Objet : ANDERLECHT. Rue Wayez, place de la Vaillance, avenue P. Janson et voiries attenantes.

Demande de permis d'urbanisme portant sur le réaménagement de l'espace public, le renouvellement des voies de tram, la création d'un espace partagé (plain-pied, zones 20 et 30), la relocalisation et la mise aux normes de 6 arrêts de transport public, l'abattage d'arbres et le projet de plantation, et la réorganisation du stationnement.

Avis de la CRMS

Aménagements de la zone 1 : rue Wayez

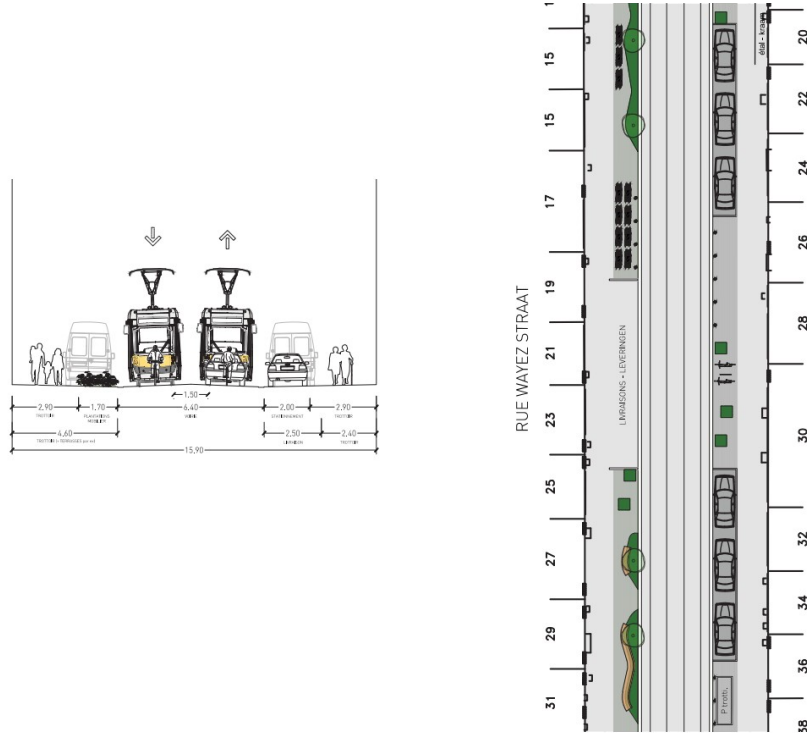
Au niveau de la rue Wayez, la CRMS reproche le manque de connectivités entre l'espace de la rue et ses divers points de respiration, telles l'école ou la place de la Résistance. Elle demande d'enrichir les articulations avec les lieux les plus emblématiques, d'inclure l'école dans la perspective de la rue et de mieux intégrer dans sa vision les aménagements des places, bien qu'exclus du périmètre. L'Assemblée regrette également le positionnement des arrêts de bus au niveau de la place de la Résistance, au niveau des perspectives comme des aménagements nécessaires.

Concernant les plantations, le type de graminées proposé dans les bacs surélevés ne sera réellement présent qu'en des périodes limitées dans l'année. Il conviendrait d'étendre le choix des plantations afin d'avoir de la végétation sur la période la plus large possible, jouant sur des moments variés de floraison. Et concernant les zones plus perméables, les joints verdurisés dans les zones multi-usages seront asséchés dès qu'il fera plus sec, ce qui est le cas ces dernières années, et donc l'effet escompté ne sera sans doute que peu présent. De manière générale, la proposition de bacs en acier corten aurait gagné à être plus travaillée, sans pour autant jouer sur les courbes tel que proposé, ni en morcelant la végétation de cette manière.

Coupes et plan projetés du nouveau parvis Saint-Guidon (extr. du dossier de demande)

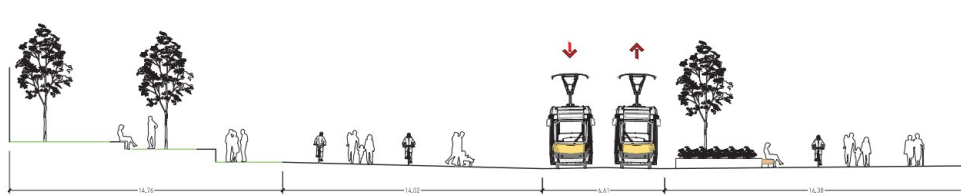
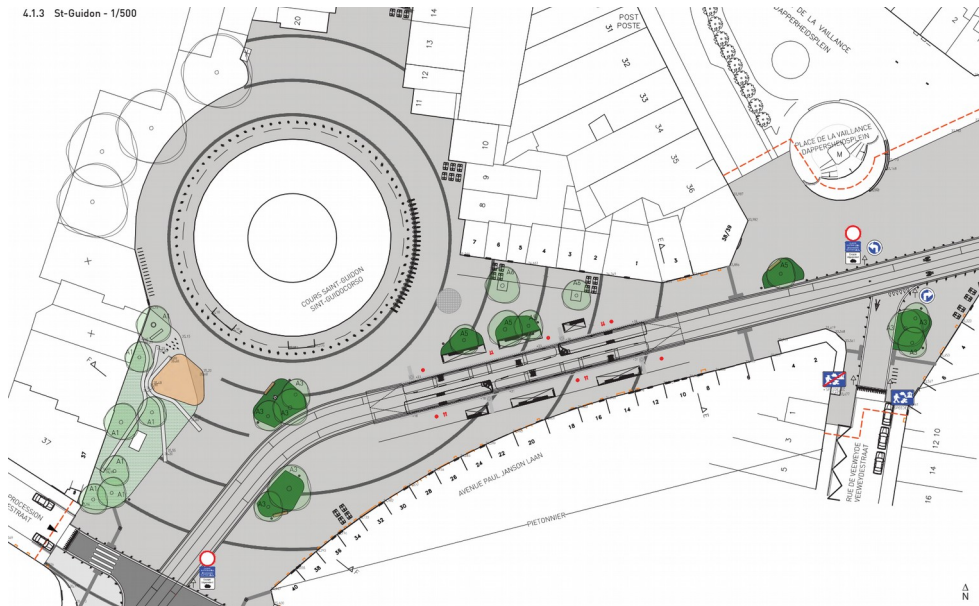
Les abords de la station de métro offrirait des endroits de détente bienvenus. Cependant, l'Assemblée craint que la zone ludique ne soit rapidement recouverte de terre battue plutôt que de gazon et estime que l'ensemble de la zone restera trop minéralisé.
